改善箇所説明図

基準不適合発生箇所

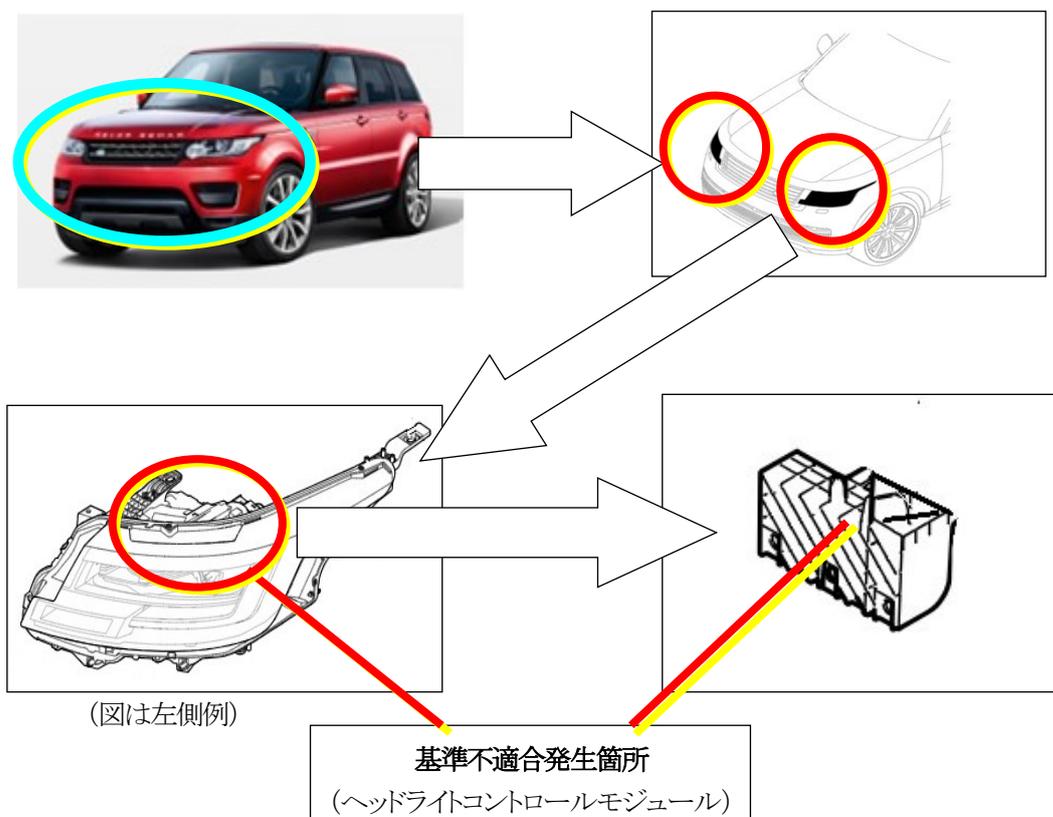
注： は、プログラム更新部を示す。

前部灯火器を制御するヘッドライトコントロールモジュールにおいて、不適切なプログラムがインストールされている為、車両起動時に実行される動作確認プログラムが完了できないことがある。そのため、前照灯、昼間走行灯、車幅灯、方向指示器のスイッチを入れても動作しない恐れがある。

全車両、ヘッドライトコントロールモジュールのプログラムを更新する。
識別：左側ヘッドライト取付ボルトに(上図の右上端部)銀ペイントを塗布する。
